Comune di RIVA LIGURE

OGGETTO: Osservazioni progetto per la messa in sicurezza del Rio Pertusio -primo lotto funzionale- Settore valutazione impatto ambientale e sviluppo sostenibile prat. 953 03/04/2023 (C.C. Riva Ligure, fabbricato al foglio 3, mapp. 1244, sub. dal 1 al 22)

RELAZIONE TECNICA

PROGETTO CANALE 2006 Rp 1/500
allegato 1

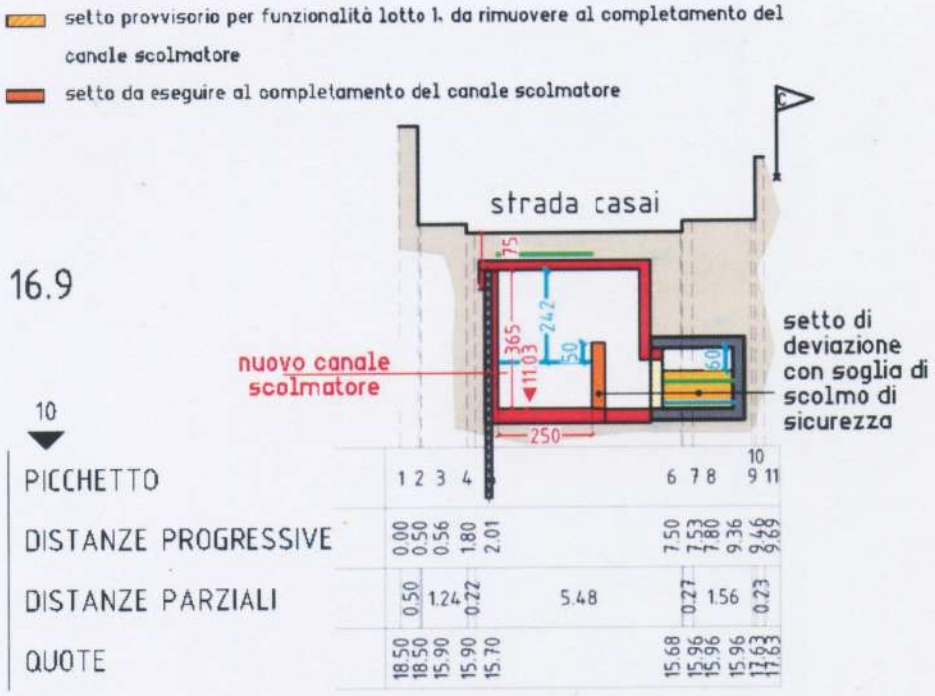
La soluzione progettuale che è stata studiata agli inizi dal 2006 (**allegato 1**) prevedeva la continuazione del ripristino del canale, da questo punto, allargando il sedime del canale esistente, interessando parte di terreno privato di pertinenza del Condominio Marita, nonché area demaniale, allargandosi verso la Strada Comunale Casai, rispettando i fabbricati di nuova costruzione. Tra l'altro questa soluzione permetteva di costruire il nuovo canale con una larghezza di base più ampia, limitando i volumi di scavo, potendo usufruire anche del terreno demaniale, al contrario del progetto attuale che non può superare la larghezza interna di 2.5 ml, essendo limitato dalla ridotta ampiezza della carreggiata stradale esistente.

Appare non comprensibile come il progetto della nuova tombinatura presentato negli ultimi mesi, sia stato completamente rifatto, andando a penalizzare persone ed immobili diversi da quelli interessati dal progetto iniziale (**allegato n. 1**), conosciuto e condiviso da molti anni.

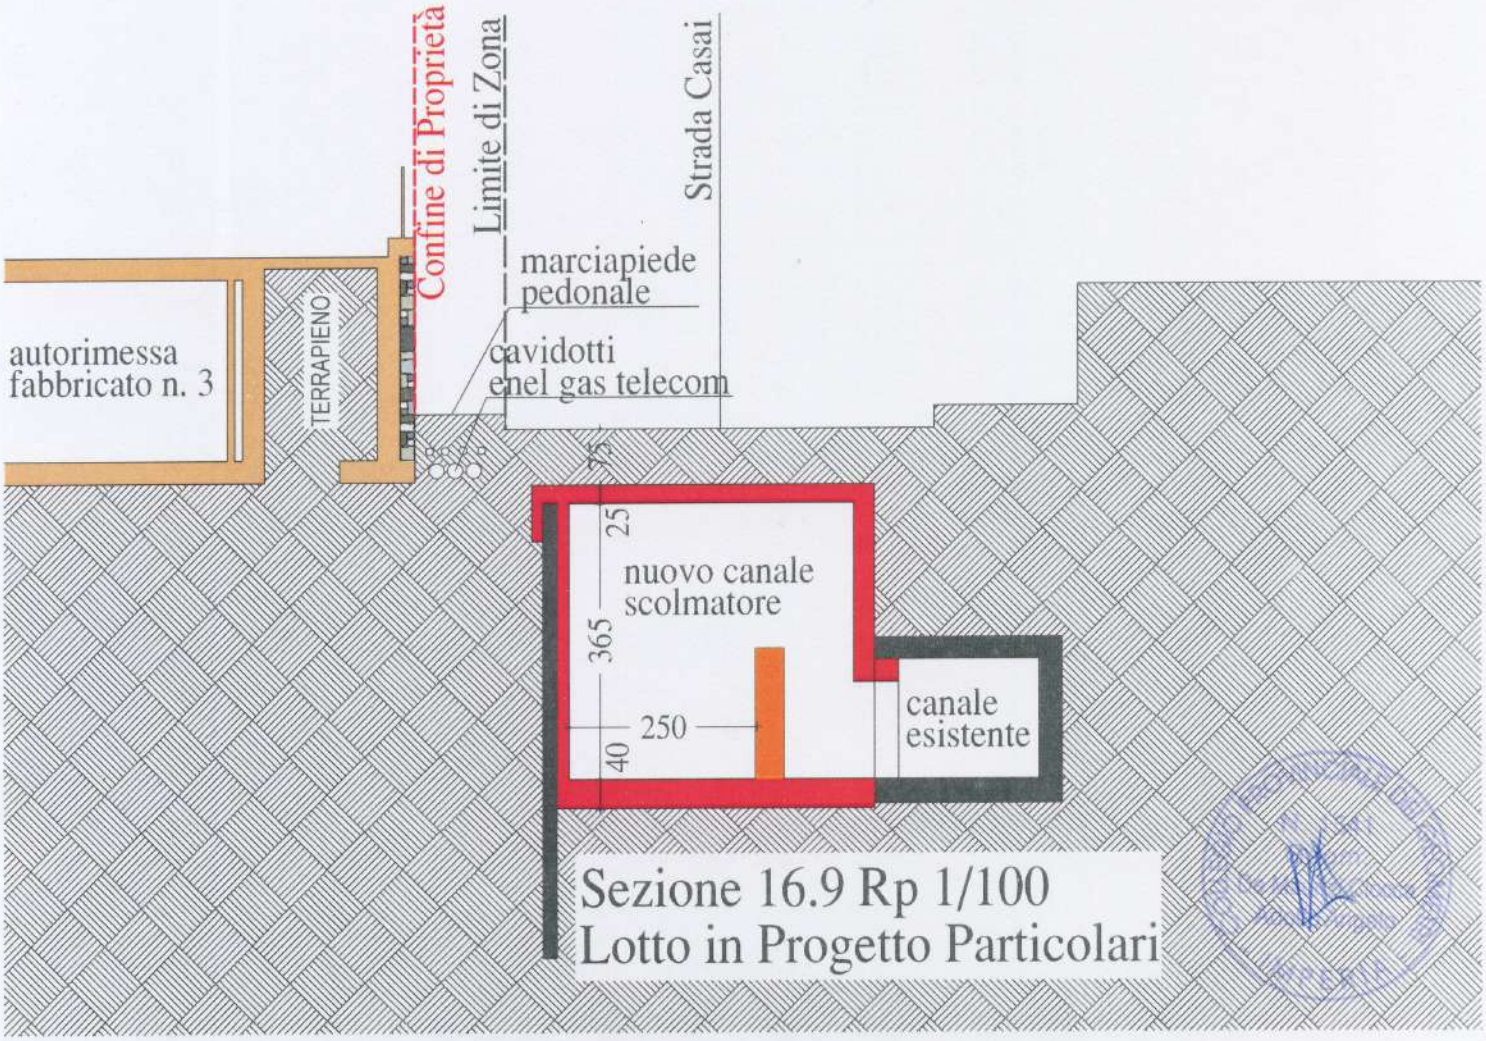
Si nota che sulle varie planimetrie vengono indicati punti con ingresso abitazioni, cosa che non viene indicata per il fabbricato n. 3 della sig.ra De Maurizi, così come il sottostante fabbricato n. 2, ed il parcheggio tra il fabbricato n. 3 ed il fabbricato n. 2, come se l'ingresso fosse altrove, si allega stralcio planimetrico con indicazione ingressi (**allegato 2**).
